Danske Statsbaner - Maskinafdelingen

**Stempel og Stempelstang,**  
til  
Loko: Litra K, O, D Nr 801-805.

København Mai 1894. Maskinchefen

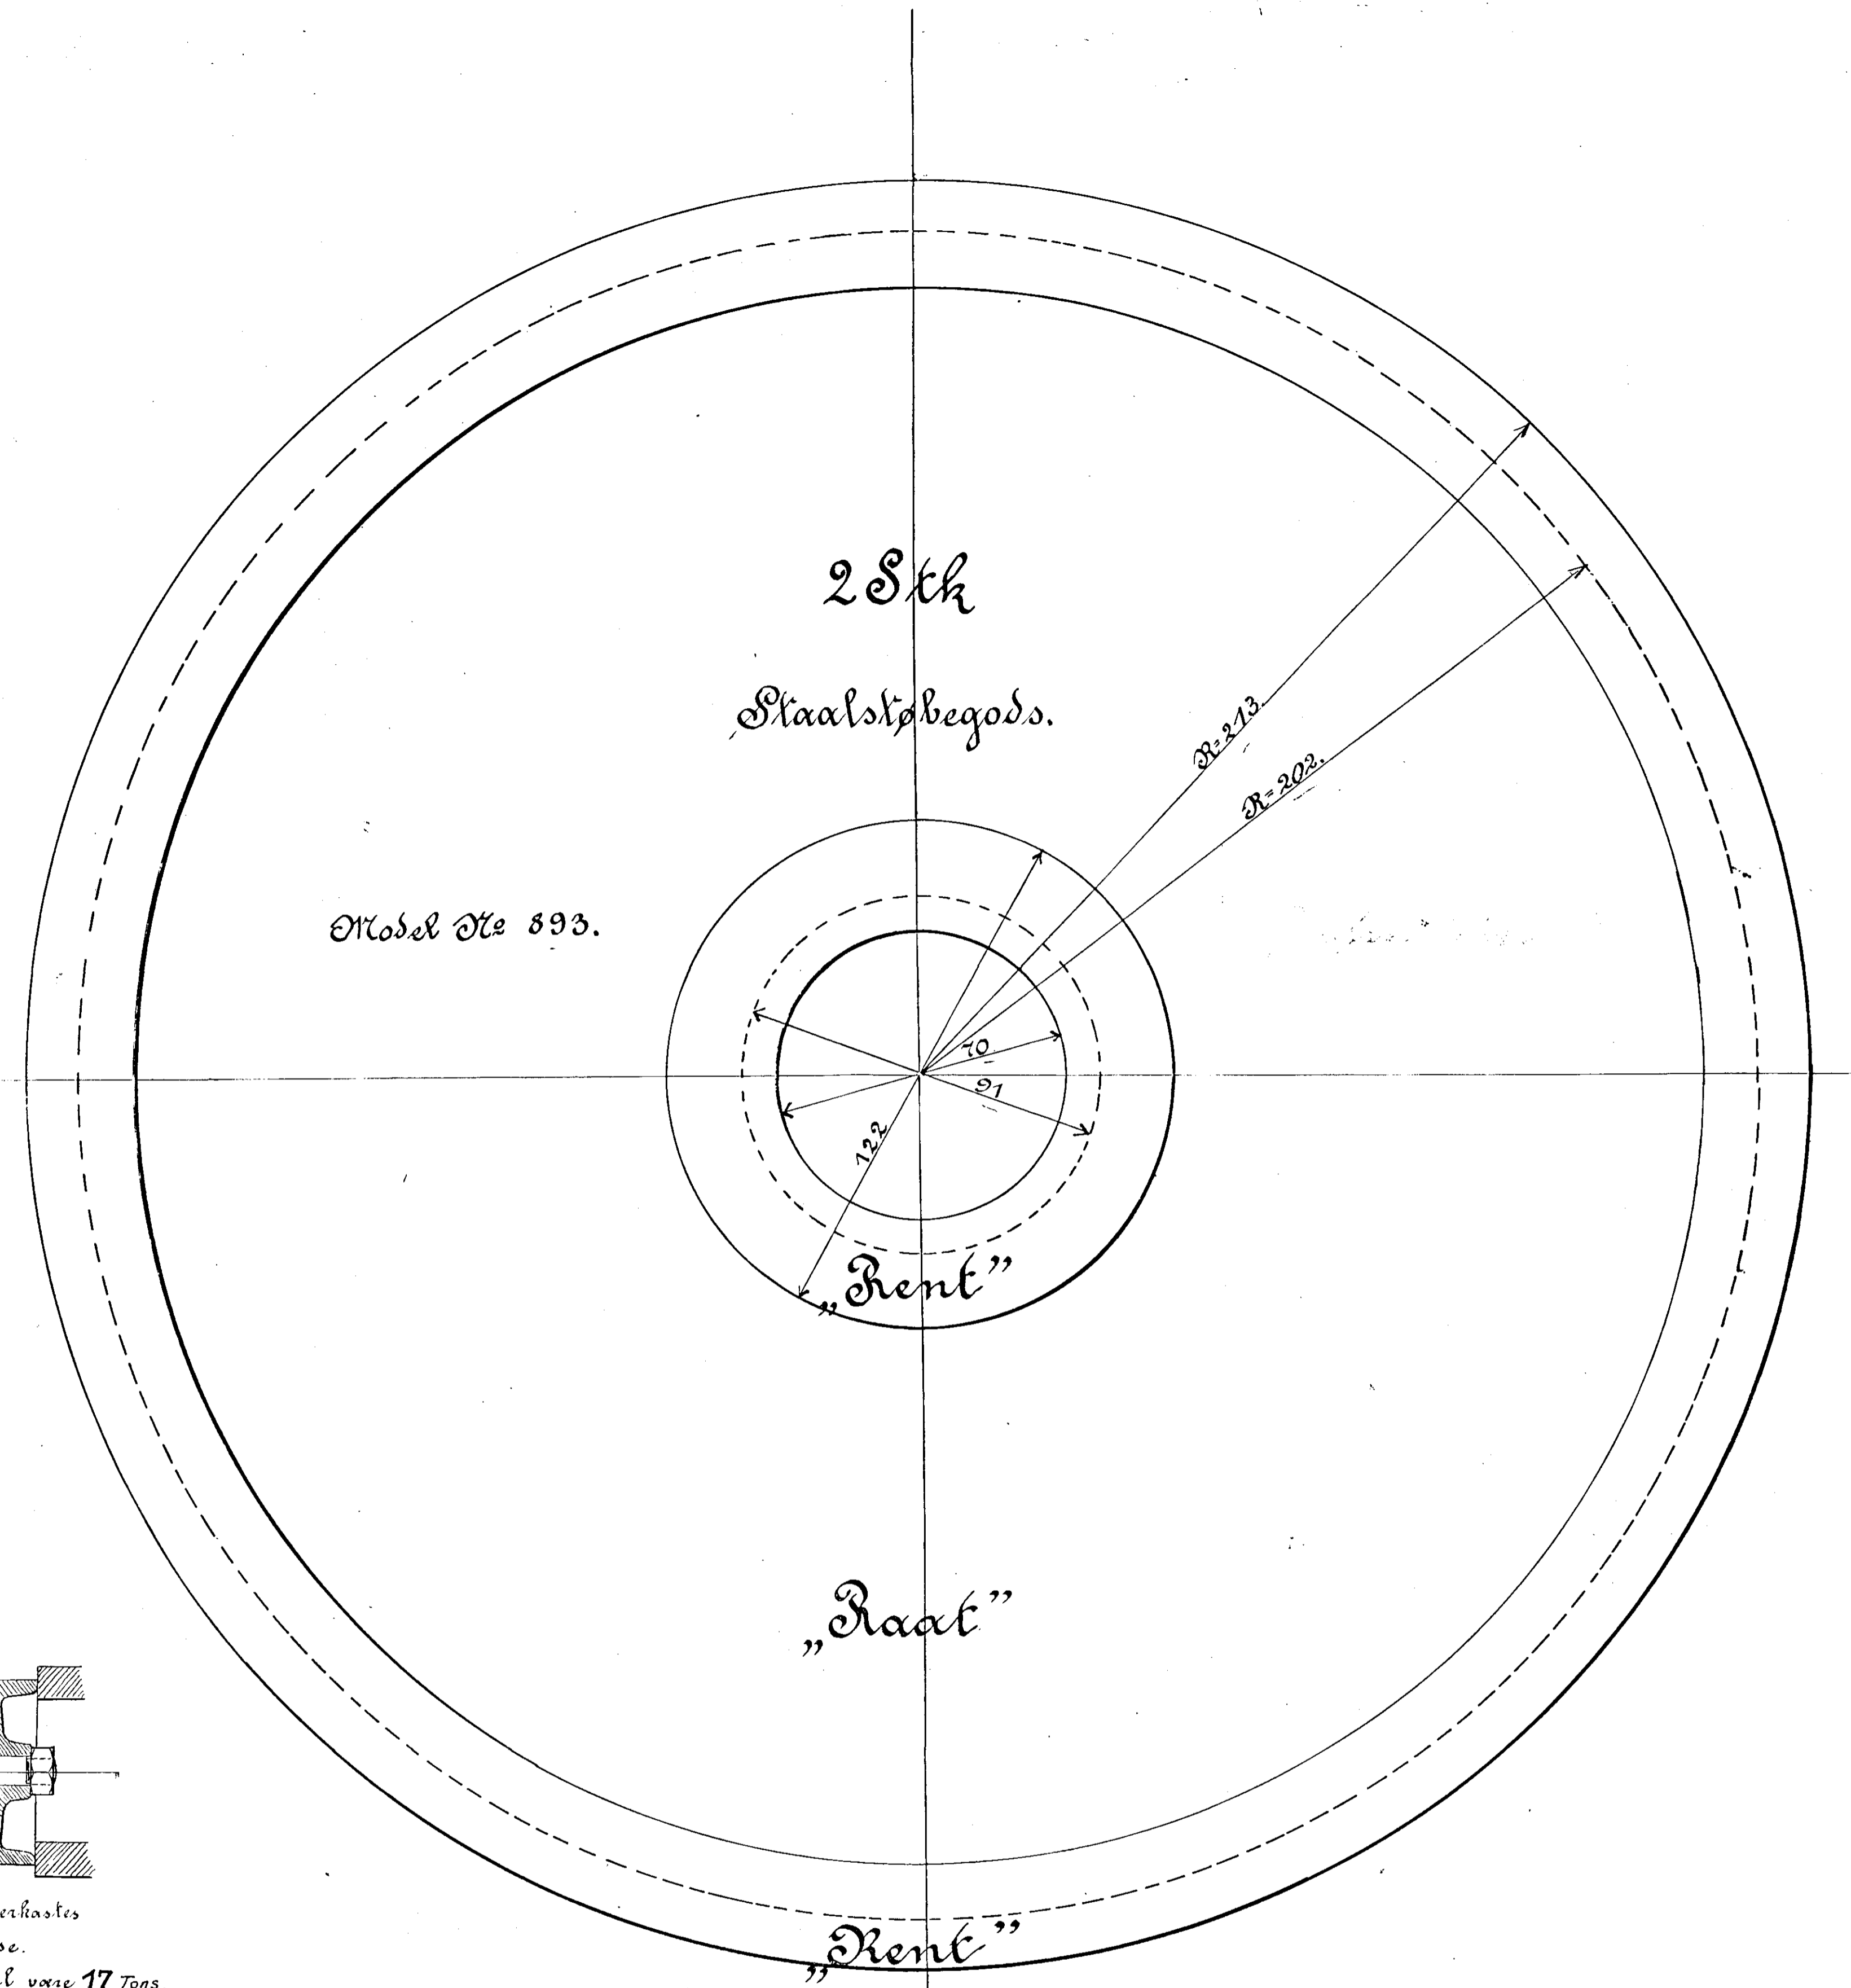
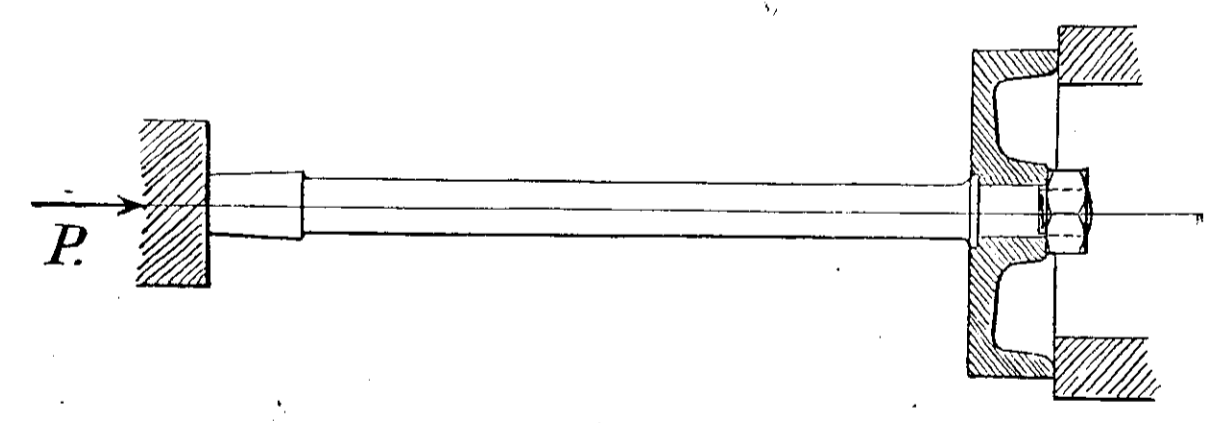
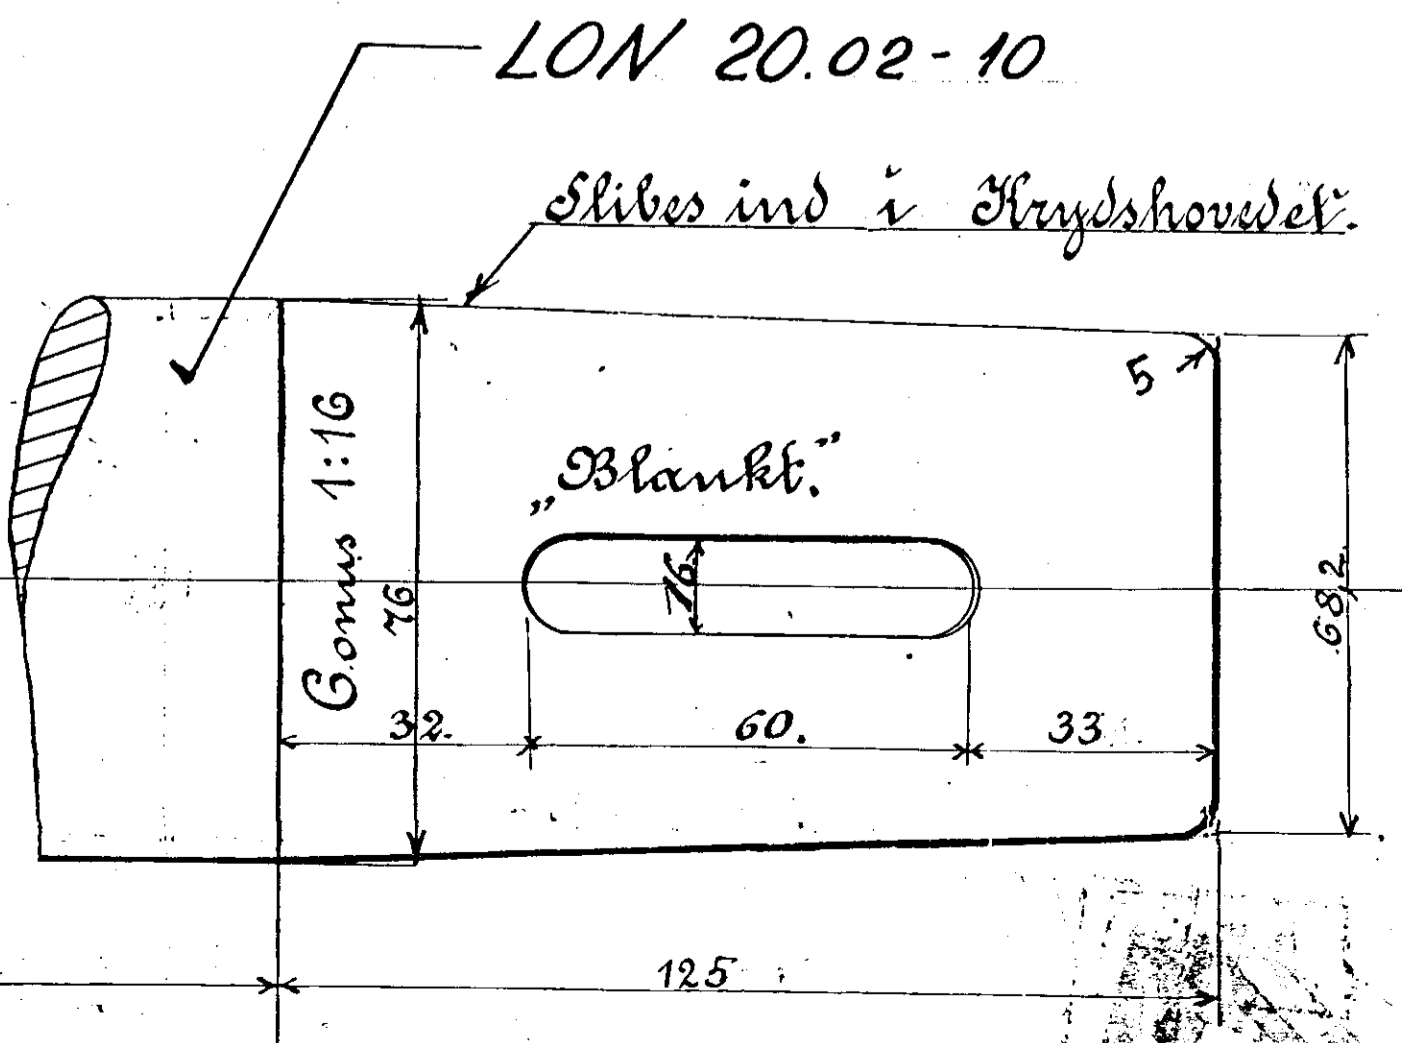
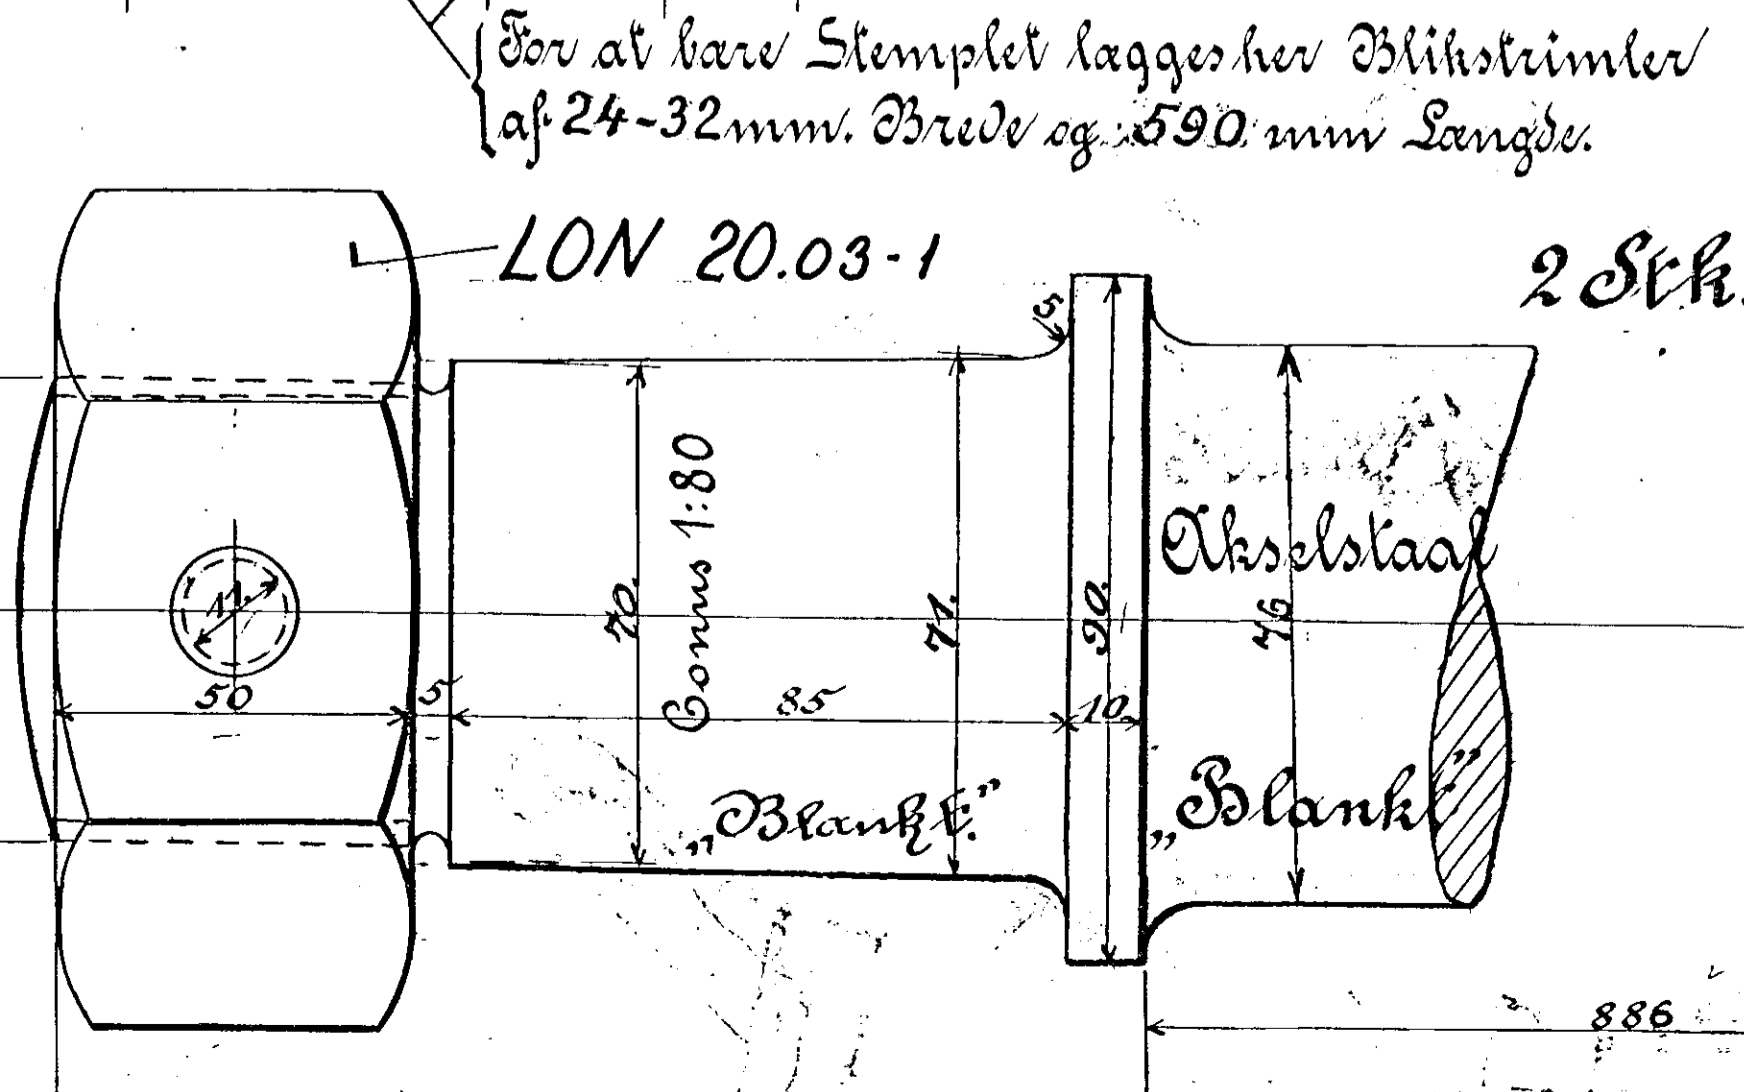
LON indført	A 21/11 51 711
<b>Forandringer.</b>	
Konus til Krydshoved rundes med 5 mm Runding	18/29 V.S.
Bemærkningerne angaaende Stempelringens Bearbejdning udgaar.	
Maal paa Blikstrimler rettet.	2/2 30 K.
Stangen forlænget	1/3 30 V.S.
11 Ger. pr. 1 engl.	18/39 V.S.
